DODATEK Č. 1

„Zateplení obecního úřadu-obec Kovanice“

tímto vyhlašuje dodatek č. 1 na akci : „Zateplení obecního úřadu-obec Kovanice“

OZ1: Okno 1 x O, 1 x OS-štr. 1000 x 1 400 mm 2 ks

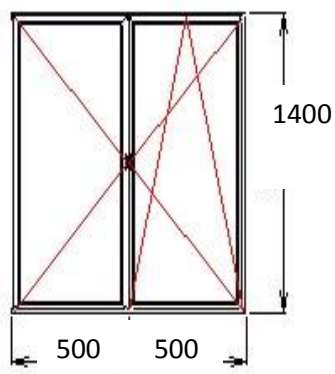
Řádek 31: D+M okna na půdě plastová s dvojsklem barva oboustranná vč. kování 1000x1400 mm včetně demontáže starého

Co má být prosím přesně předmětem cenotvorby a o jaká okna se jedná, tato okna chybí ve výpisu oken, prosíme o jejich specifikaci.

Odpověď : nákres viz níže, ostatní parametry stejné jako u ostatních OZ uvedených ve výpisu měněných výplní otvorů.

Typ profilu: Profilový systém 1.

Barva rámu: (ext./int.): barevná - dle výběru investora oboustr.

Barva křídla: (ext./int.): barevná - dle výběru investora oboustr.

Kování: Dle popisu níže a dle TZ projektu

4/16/4 ČIRÉ U=1,0
